原子力規制における検査制度の見直しに伴う保安規定（変更）認可申請について

1. 変更の概要

令和2年7月31日付け熊原第20-008号をもって、核燃料物質の加工の事業に係る保安規定の変更について、申請する。今回の変更は、令和2年4月1日の法令改正に基づく新たな検査制度に対応するため、規定の削除、追加及び変更を行うものである。保安規定の章構成を図1に示す。また、保安規定の変更の概要を表1に、**章立て構成の新旧比較について表2に、**それぞれ示す。

図1 保安規定の章構成

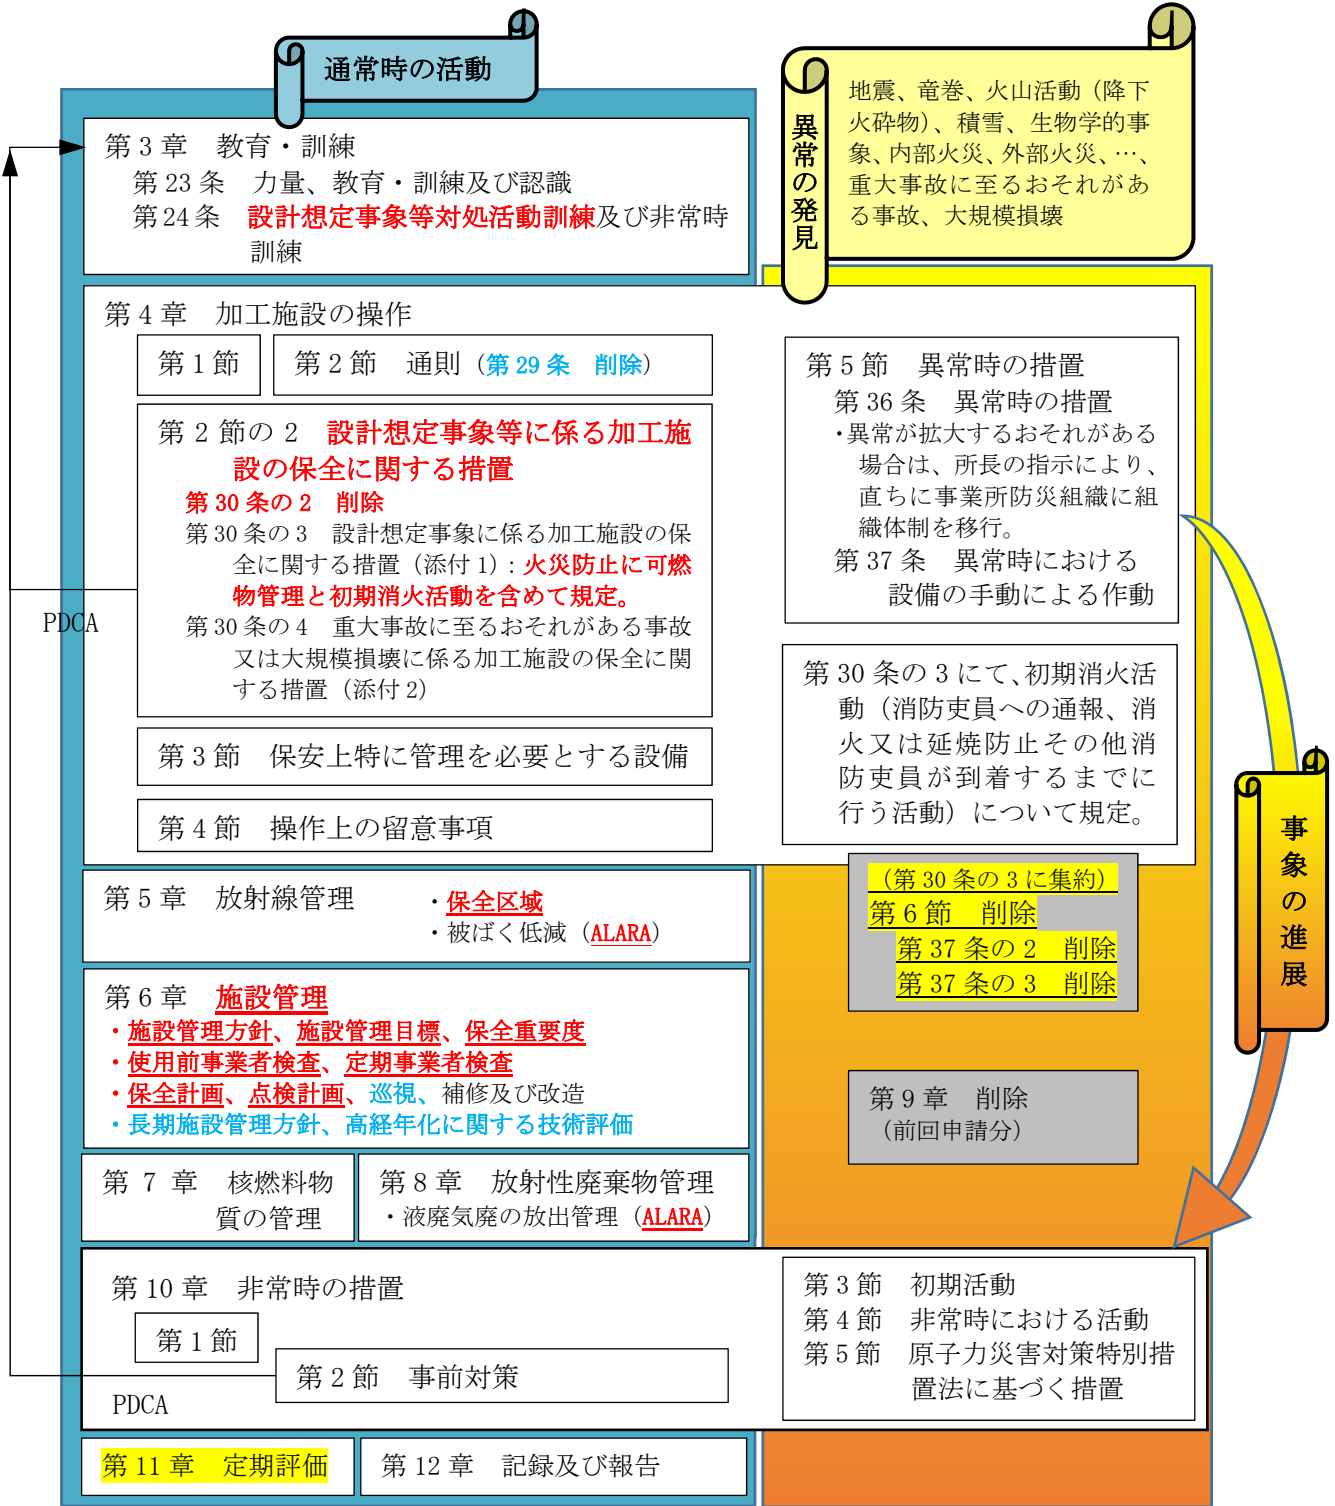
- ・ 安全文化の育成及び維持は保安活動の中で展開するものであることから関連条文において定めるとともに、第 3 条の 2 を削除。
- ・ 基本的に従前の章構成を継承しつつ、品質マネジメントシステムへの要求事項への対応のため、第 2 章（第 3 条の 3 から第 15 条の 3）の関連する条文を追加又は変更した。この際、業務プロセスを再整理し、個別業務として 6 つの章（第 4 章「加工施設の操作」、第 5 章「放射線管理」、第 6 章「施設管理」、第 7 章「核燃料物質の管理」、第 8 章「放射性廃棄物管理」、第 10 章「非常時の措置」）の業務（以下 6 業務という。）とすることを、第 11 条において明確化した。なお、第 12 条から第 12 条の 7 の設計関連及び第 12 条の 8 から第 12 条の 10 の調達関連の追加及び変更については、従前からの下位文書への展開において遜色なく、既存の設計結果及び調達結果に大きな影響を与えるものではない。

- ・ 第 2 章第 5 節「評価及び改善」においては、是正処置及び予防処置に加え「不適合その他の事象」も対象とし、幅広い改善措置活動として追加及び変更された事項等に関し、二次文書である評価・改善基準に取り込んで展開し対応する。
- ・ 第 12 条の 8（調達プロセス）において、一般産業用工業品について明確にするとともに、品管基準規則解釈の例示を取り込んだ。

- ・ 第 13 条の 3（機器等の検査等）では、保安品質マネジメントシステムとして検査の独立性の確保を明確化し、第 6 章「施設管理」に定めた担当グループ長による使用前事業者検査等の実施とも整合させるとともに、第 17 条（職務）に反映した。また、第 23 条（力量、教育・訓練及び認識）第 3 項に(2)を追加し、検査員の認定について明記した。

- ・ 加工規則の用語に倣い「設計想定事象等」について第 24 条等にて文章表現の適正化を行った。また、初期消火活動が設計想定事象である火災の防止の一貫であるため、これに取り込んで整理したことで、第 30 条の 2、第 37 条の 2 及び第 37 条の 3 を削除した。
- ・ 第 45 条の 2（保全区域）を追加した。保全区域は、加工施設の保全のために特に管理を必要とする場所であって、管理区域以外のものであることから、別図 2-(2)及び別図 2-(3)に示す場所とし、標識等による区別、必要に応じ立入制限、鍵の管理、物品の持ち出し制限等の管理措置を周辺監視区域基準に定める。

- ・ 第 50 条（被ばくの低減措置）、第 74 条（放射性液体廃棄物）、第 75 条（放射性気体廃棄物）において、ALARA の精神に基づく活動であることを明確にした。また、第 17 条、第 74 条及び第 75 条において、平常時の環境放射線モニタリングに関する事項を明記した。併せて、別表 10 及び別表 11 に個人線量計を追加した。

- ・ 第 6 章「施設管理」は、従前の保守管理を踏まえて、保全の有効性評価を行い施設管理の有効性評価を行うよう、以下の見直しを行った。この際、第 4 章「加工施設の操作」第 29 条

- (巡視・点検)を削除し、「巡視」と「点検」に整理して第6章「施設管理」に取り込んだ。
- 使用前事業者検査、定期事業者検査に関する事項を追加。
 - 施設管理方針に基づき、保全重要度に応じた施設管理目標を定めることを追加。
 - 保全対象範囲(許可及び設工認に基づく安全機能を有する施設、その他自ら定める施設)を策定し、保全対象に保全重要度を設定し、保全重要度に応じた保安活動の実施を追加。
 - 保全重要度を踏まえ、保全活動管理指標を設定し、保全活動管理指標の目標値を設定し、見直し、監視計画を策定し、実施し、結果を記録することを追加。
 - 保全計画、点検計画、設計及び工事の計画、毎日1回巡視、特別な保全計画を追加。
 - 第11章「定期評価」のうち第96条第3項及び第4項は、第62条の12「経年劣化に関する技術的な評価と長期施設管理方針」に移管して継承。

第1章 総則 (第3条の2 削除)

第2章 保安管理体制
第3条の3から第15条の2において、品質管理基準規則の要求事項を追加した。
第17条 使用前事業者検査及び定期事業者検査は、所長の総括の下、担当グループ長の職務とした。
